LPN 3-25 – Parque Fotovoltaico Universidad Nacional de La Plata (PFV-UNLP)

CIRCULAR CON Y SIN CONSULTA N°1

- *“02 EDELAP-PI N° 882285 -Plano de Obra Completo - IP 5596 - 27-09-2024-.pdf”*

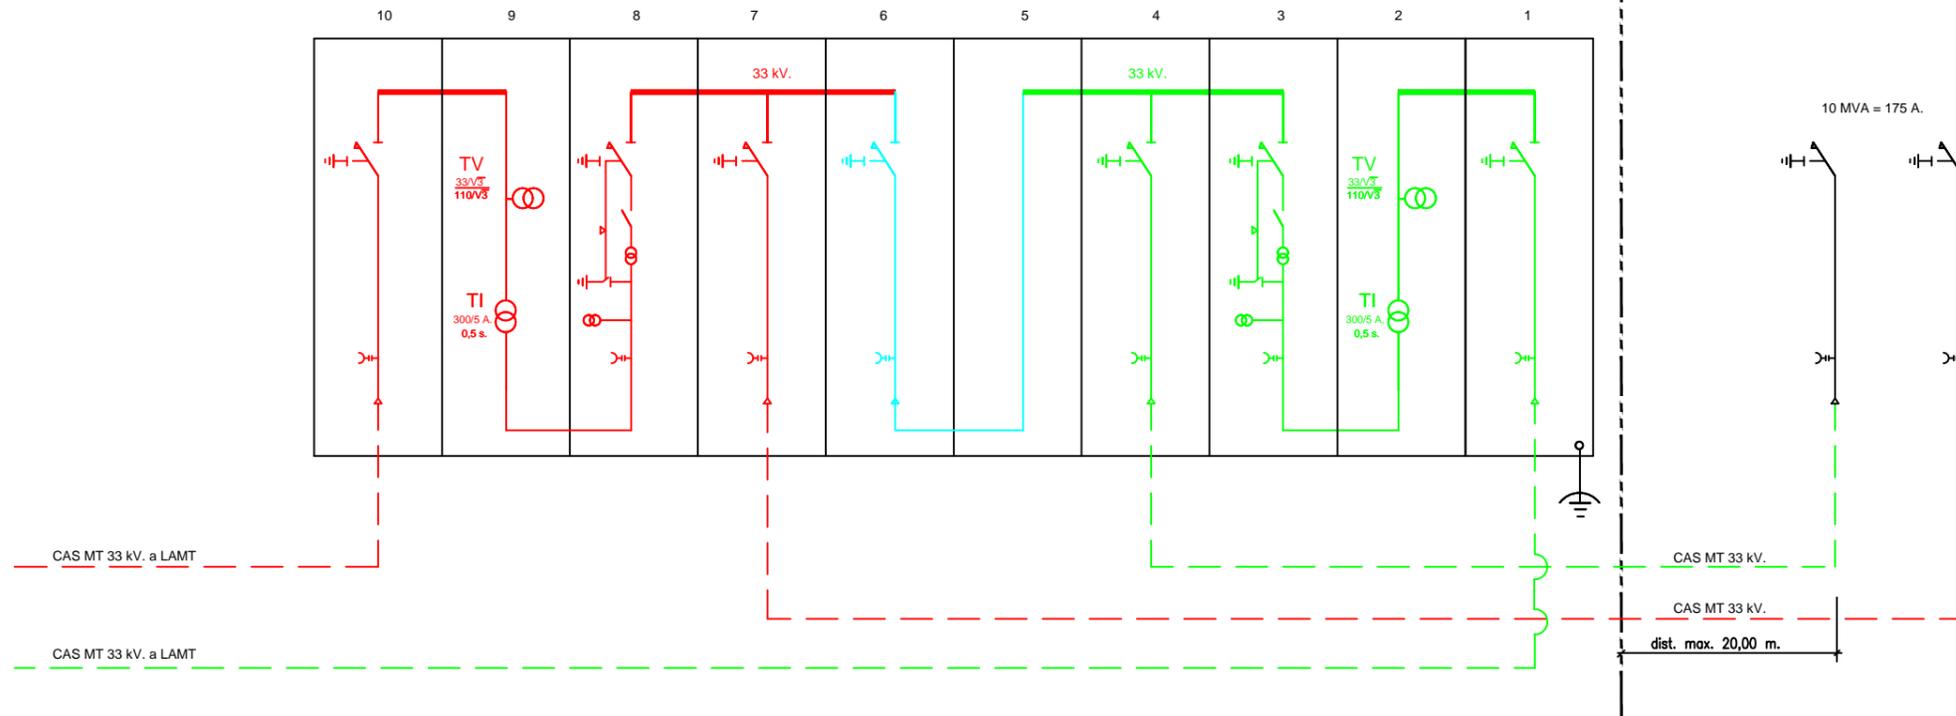
Nota: La traza del tendido expresado en el presente Plano, en acuerdo con la Distribuidora, ha variado con posterioridad a su elaboración. En cualquier caso, lo que se mantiene constante es los datos técnicos de los elementos componentes de la instalación allí expresada.
